Clarificarea nr. 1 la Documentatia de Atribuire
PROIECTARE SI EXECUTIE "AUTOSTRADA TIMISOARA – MORAVITA, TRONSONUL 1: AUTOSTRADA A1 (REMETEA MARE) – JEBEL"

Cod unic de identificare Contract: 16054368/2024/4351/S13

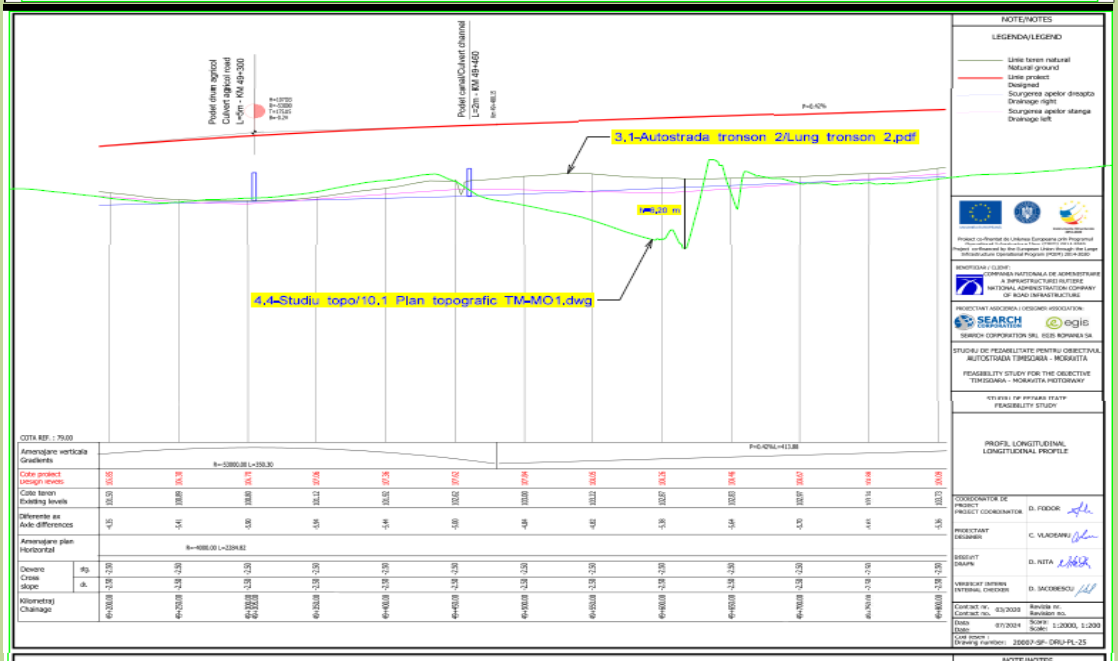
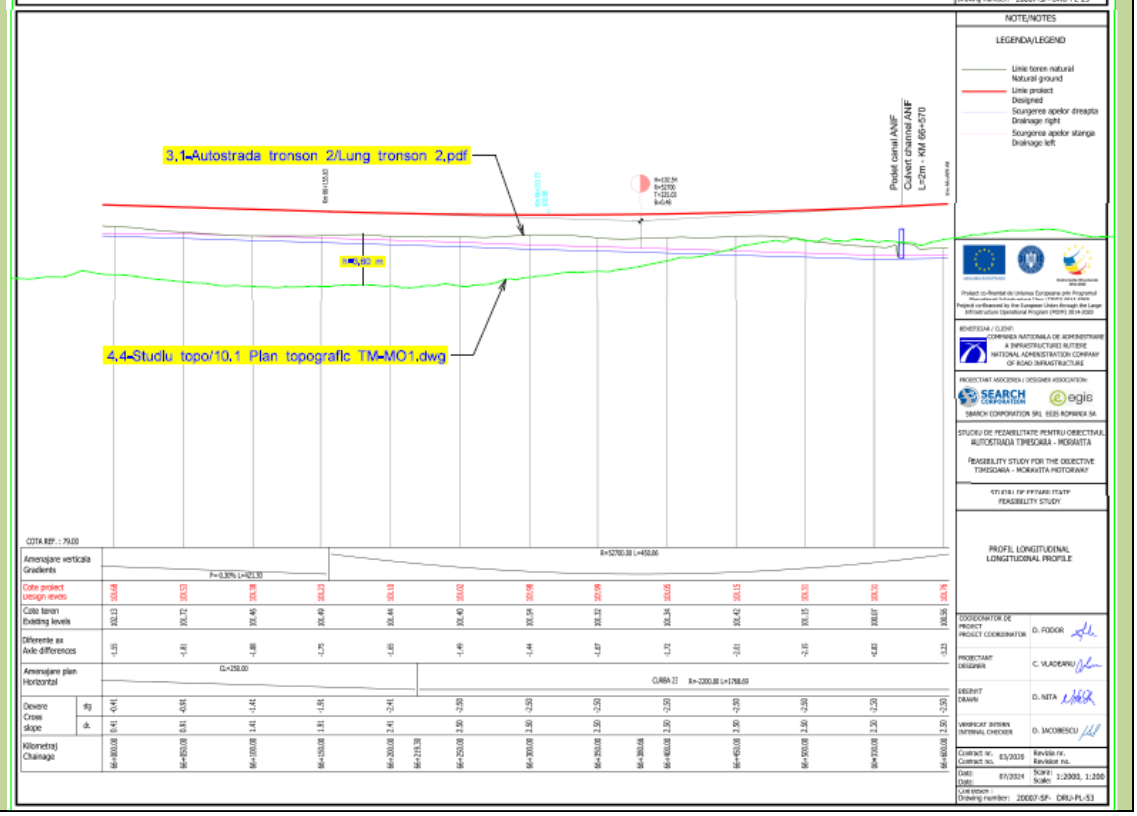
Raspuns 138	Toate informatiile solicitate se regasesc in cadrul Factorului de evaluare *Metodologia de realizare a contractului si planificarea resurselor tehnice si umane in corelare cu specificul si complexitatea activitatilor*. In acest sens precizam ca transportul feroviar este acceptat ca mijloc de transport nepoluant si/sau cu impact redus asupra mediului, in timp ce transportul pe apa nu a fost acceptat din cauza logisticii nesustenabile pe care o presupune, raportat la zona in care se realizeaza obiectivul de investitii. Numarul minim necesar al utilajelor pentru transportul rutier este precizat in primul interval al algoritmului de calcul aferent Factorului de evaluare *Metodologia de realizare a contractului si planificarea resurselor tehnice si umane in corelare cu specificul si complexitatea activitatilor.*
Intrebare 139	Există diferențe semnificative între profilele ce rezulta din fișierele de topografie care fac parte din Documentele beneficiarului și fișierul cu profile *„Lung tronson 1.pdf"*,

furnizat în planul profilului drumului principal, așa cum am încercat să explicăm în documentul atașat. Fisierele Autocad si PDF furnizata ca *"Studiu topo\10.1 Plan topografic TM-MO1.dwg"* nu reflecta in intregime conditiile reale din teren.

Raspuns 139	Autoritatea contractanta pune la dispozitia operatorilor economici ridicarea topografica in format .dwg. In acest sens, a se vedea **Anexa nr. 4** la prezenta Clarificare.
Intrebare 140	Conform documentatiei tehnice la volumul *"7.Utilitati tronson1"* si capitolul *"MOSNITA NOUA APA-CANALIZARE",* memoriul tehnic impreuna cu plansele aferente prezinta urmatoarele retele de apa si canalizare care intersecteaza viitoarea autostrada in km13+350 – km13+600 si trebuie protejate/relocate, respectiv: a. 2 x Conducte apa PEHD, PE100, PN10, SDR17 b. 1 x PVC-kg, SN8 In vederea intocmirii unei oferte unitare si corecte, va solicitam sa specificati diametrele acestor 3 conducte pentru a calcula o oferta corecta pentru relocarea/protejarea lor
Raspuns 140	Proiectul la faza de Studiu de fezabilitate a fost intocmit in baza avizului de amplasament eliberat de Primaria Comunei Mosnita Noua nr. 16710/17.06.2022. A se vedea **Anexa nr. 5** la prezenta Clarificare - Aviz Primaria Com. Mosnita Noua.
